Shearwater Petrel 2/Perdix/Perdix AI/NERD 2/Peregrine 펌웨어 출시 노트

버전 87 2021-11-01

Mini 1 Setup

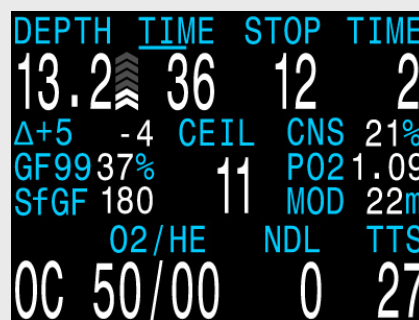
맞춤형 미니 디스플레이가 추가되었습니다. 주로 디스플레이 1개를 사용하던 영역에 폰트 크기를 줄여 디스플레이를 최대 3개까지 표시할 수 있습니다.

두 개의 미니 디스플레이 세트를 구성할 수 있습니다. 설정 구성 방식은 Tec 모드(OC Tec, CC/BO)와 Rec 모드(Air, Nitrox, Nx 3개)가 다릅니다.

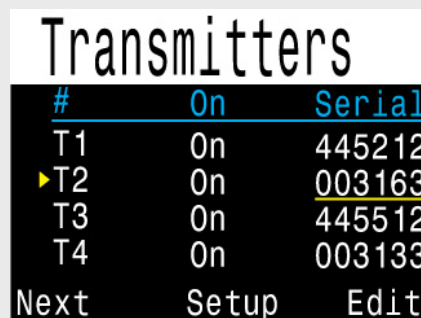
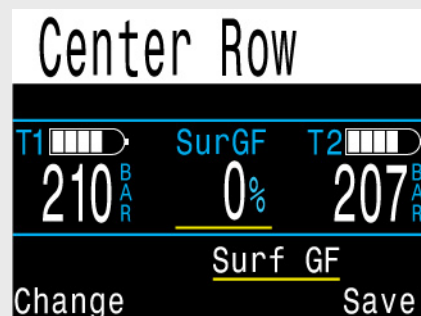
Tec 중앙 행 디스플레이 구성에 미리보기 기능이 추가되어 디스플레이 설정이 더 쉬워졌습니다.

또, Tec 모드 중앙에 더 많은 옵션을 사용할 수 있습니다.

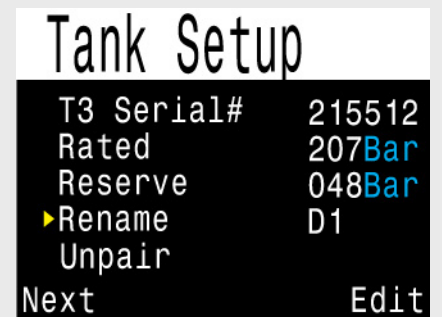
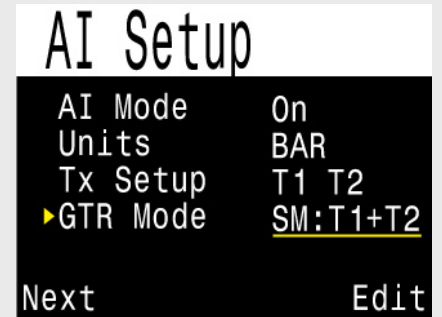
이제 AI 탱크의 이름을 변경할 수 있습니다.
탱크당 2자까지 입력 가능합니다.

첫 번째 문자: T, S, B, O 또는 D

두 번째 문자: 1, 2, 3, 또는 4

로그 속도를 2, 5 또는 10초로 설정 가능합니다

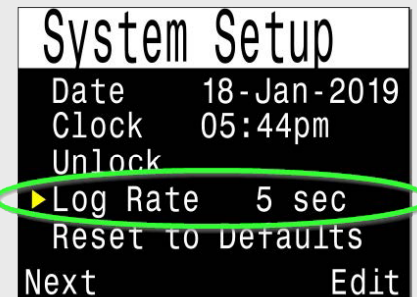
로그 샘플링 속도를 2, 5 또는 10초로 설정 가능합니다(기존에는 10초로 고정). 샘플링 속도가 빨라지면 기록해야 하는 데이터가 많아지므로 다운로드 시간이 길어질 수 있습니다. 또한, 덮어쓰기를 하지 않는 한 저장할 수 있는 로그 양이 적어집니다. 예를 들면, 샘플링 속도가 10초일 때는 1,000시간 분량이 저장되지만, 샘플링 속도 2초의 경우에는 200시간밖에 저장되지 않습니다.

주의: 구형 로그 소프트웨어(예: Shearwater 구형 데스크톱 또는 제3자 프로그램)로 다운로드 할 경우, 하위 호환을 위해 다이브 컴퓨터가 로그 속도를 10초로 하향 전환합니다. 샘플링 속도를 빠르게 하여 다운로드 하려면 Shearwater Cloud v2.2.2 이상이 필요합니다. 빠른 속도에서 제3자 프로그램의 다운로드 및 표시는 향후에 지원될 수 있습니다.

감압을 지우면 “Clear Counter(지우기 카운터)” 가 올라갑니다

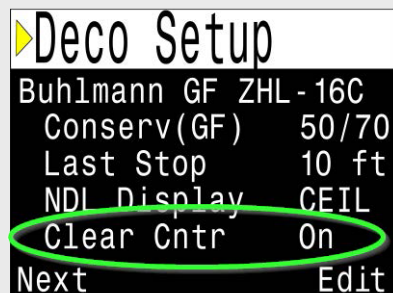
추가 “Deco Clear(감압 지우기)” 업카운터가 추가되었습니다.

OC Tec, CC/BO 및 OC Rec 모드에서 사용할 수 있습니다. OC Rec 모드에서는 안전 정지 대신 사용할 수 있습니다. Tec 모드에서는 옵션입니다.

감압을 지우면 카운터가 0부터 카운트를 시작합니다. 의무 감압 정지 후에 가질 추가 지속 시간을 재는 데 유용합니다. 감압이 필요하지 않았을 경우에는 안전 정지 구역(예: 20ft / 6m보다 얇은 곳)으로 들어가면 지우기를 시작합니다.

명확한 사용을 위해 'OC/CC' 모드의 이름을 'CC/BO'로 변경

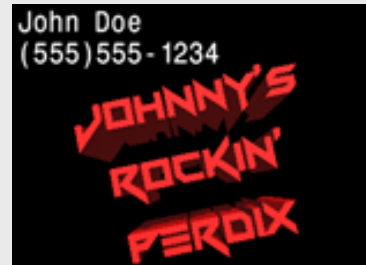
'OC/CC' 모드 이름이 'CC/BO'로 변경되었으며, BO는 베일아웃을 의미합니다.

OC/CC 모드가 OC 다이브에서 사용되는 일을 방지하기 위해 변경되었습니다. OC/CC 모드로 OC 다이브 시 사용상에 제약이 발생하기 때문입니다. 본 변경을 통해 CC/BO 모드가 폐쇄식 잠수와 개방식 베일아웃용임 정확히 명시하였습니다.

“Bus Devices (버스 장치)” 페이지에서, “View (보기)”를 선택하여 자세한 정보와 설정 확인 가능

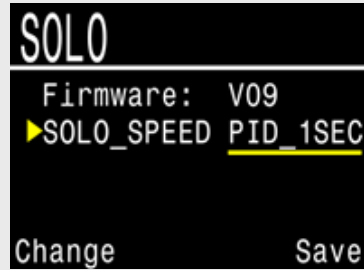
주변 장치 보드의 설정 변경 기능을 추가하였습니다.

SOLO (솔레노이드와 산소 컨트롤러) 보드에서 Solenoid Speed (솔레노이드 속도) 설정 조정 가능합니다. Petrel 의 “Bus Devices (버스 장치)” 페이지에서 주변 장치 보드를 확인할 수 있습니다. 해당 설정은 주변 장치에 저장됩니다.

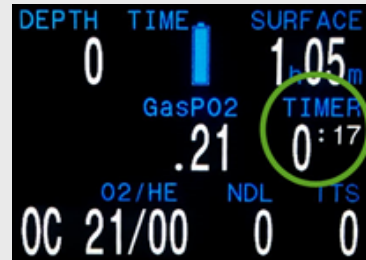
맞춤형 설정 중앙 행과 하단 행에 타이머 (스톱워치) 디스플레이를 옵션으로 추가 가능.
